敷地南側海底土採取地点の変更について

2021年6月10日

東京電力ホールディングス（株）
福島第二原子力発電所

○地震発生後の敷地南側崖の状況

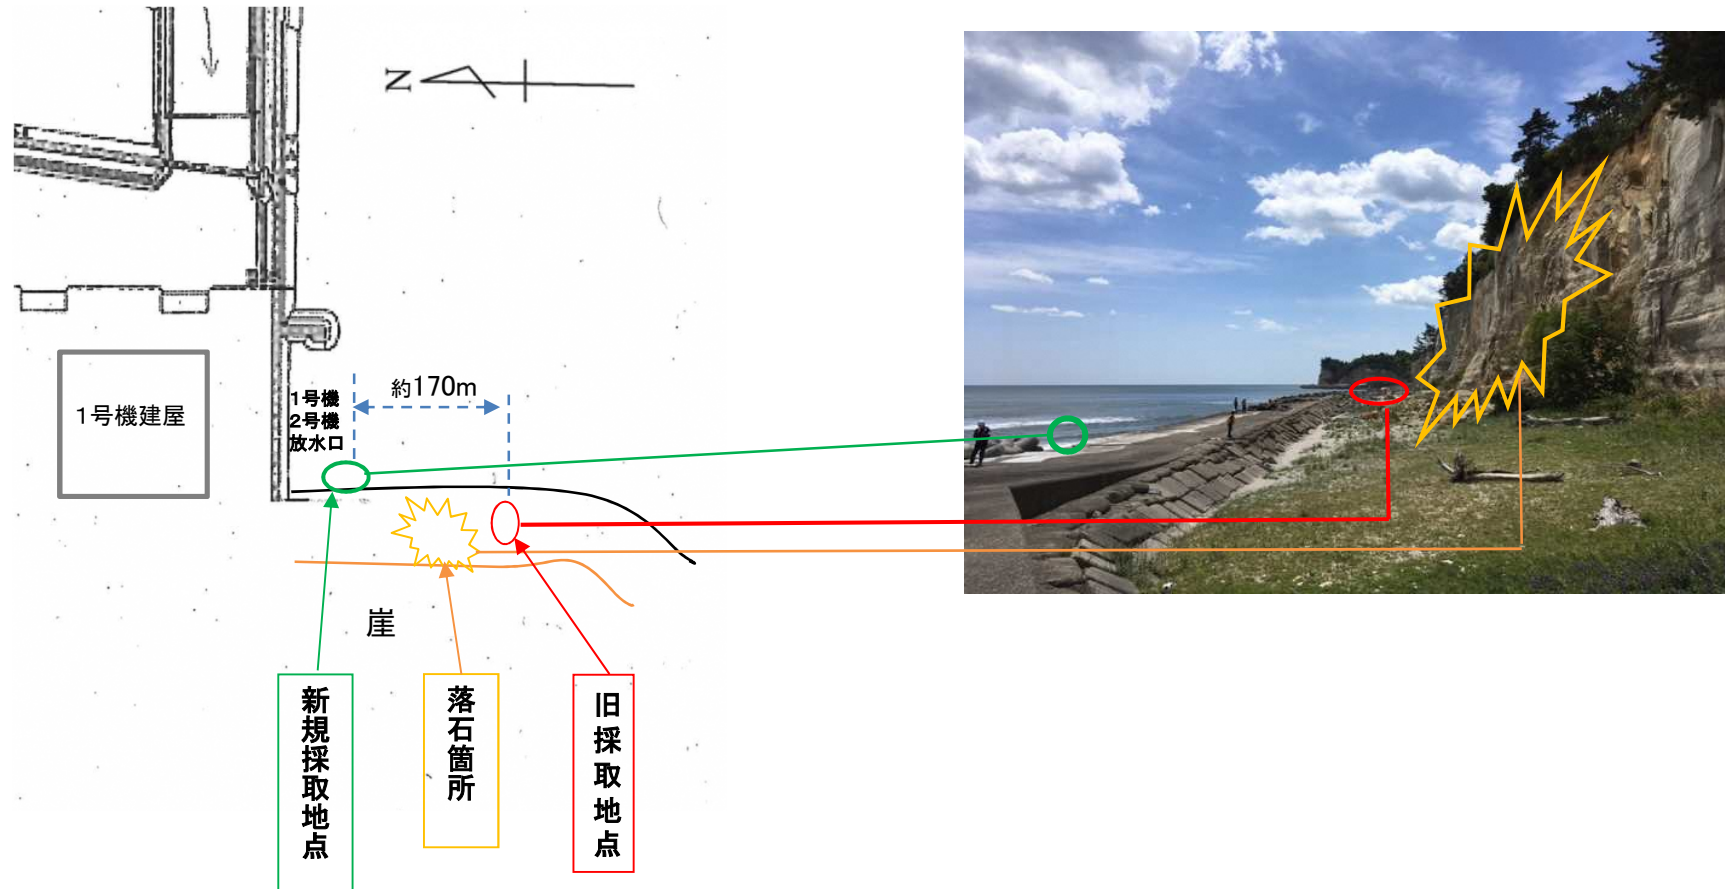
- ・従来の採取地点に落石が発生していることから、採取地点へのアクセス及び採取が困難であると判断した。
- 今後の地震による落石等からの危険を回避するため、敷地側へ採取地点を変更しサンプリング業務の安全を確保する。
